改善箇所説明図

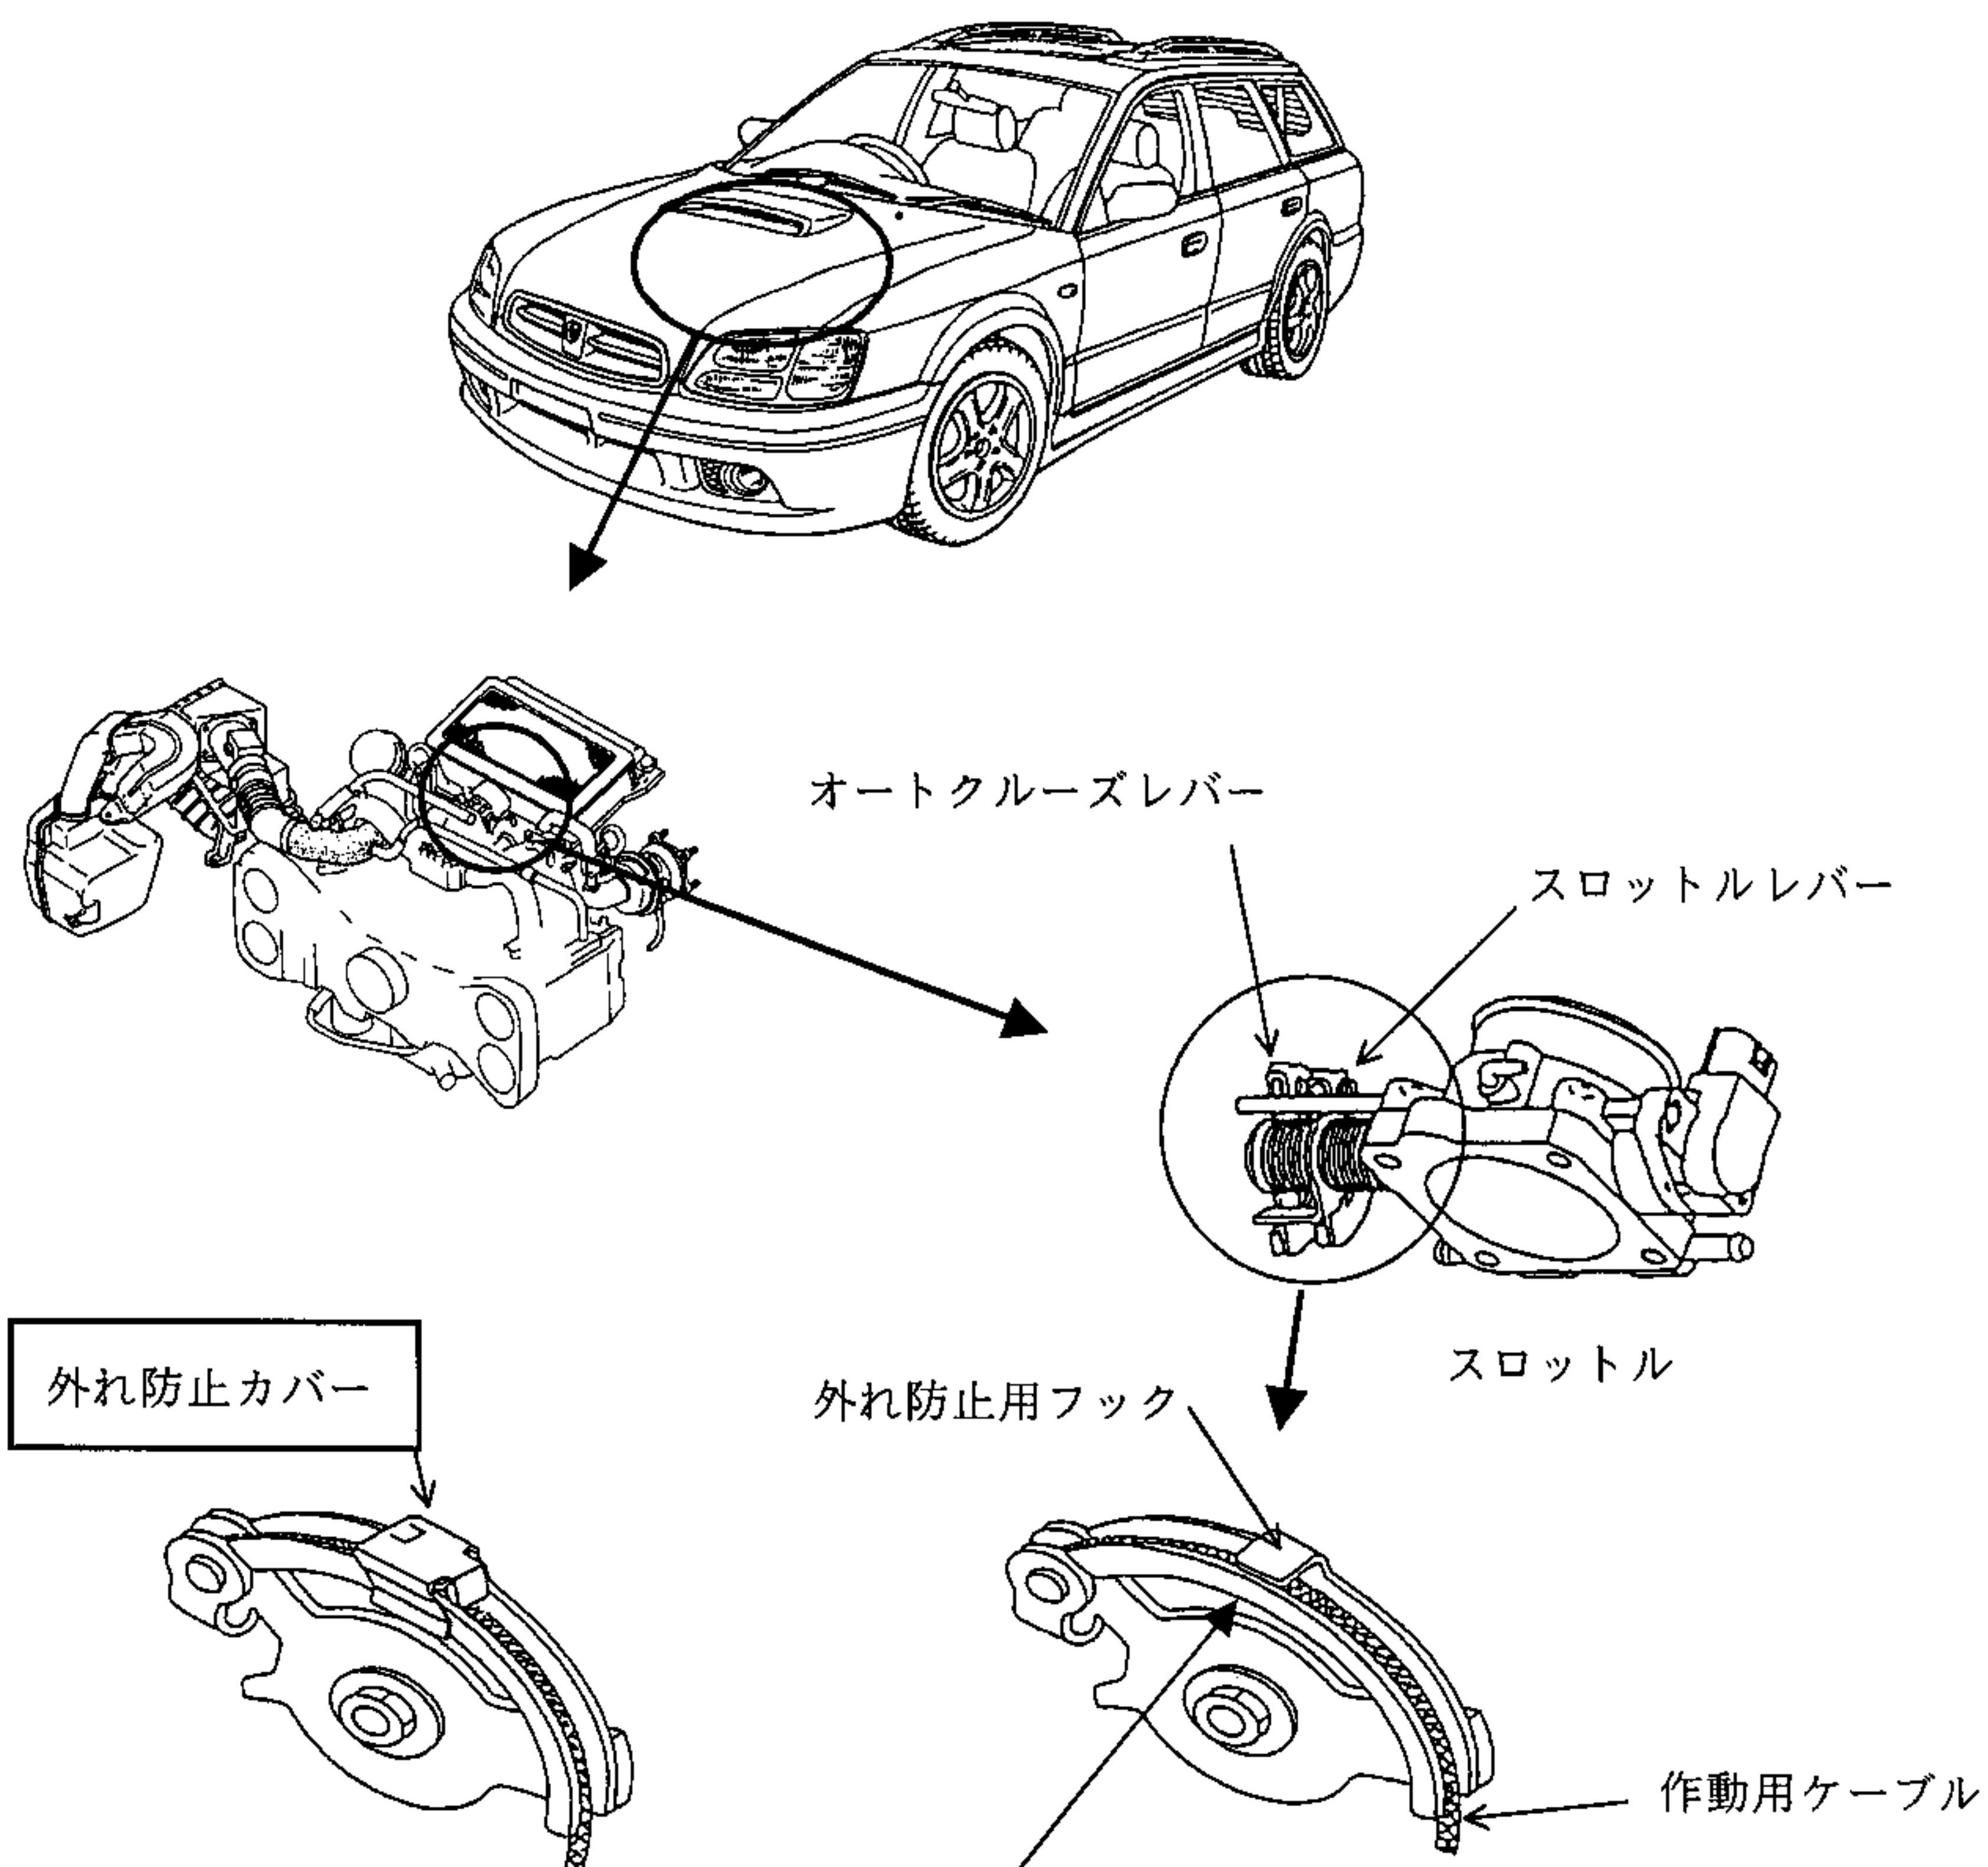
オートクルーズ装着車において、作動用ケーブルの外れ防止用フックに隙間があるため、アクセルペダルを踏み込んだ際に、オートクルーズレバーの溝から作動用ケーブルが外れることがある。そのため、外れた作動用ケーブルが当該フックに乗り上げた場合、アクセルペダルを戻してもエンジン回転が下がらなくなるおそれがある。

全車両、当該フックに外れ防止カバーを追加する。

は追加部品を示す。
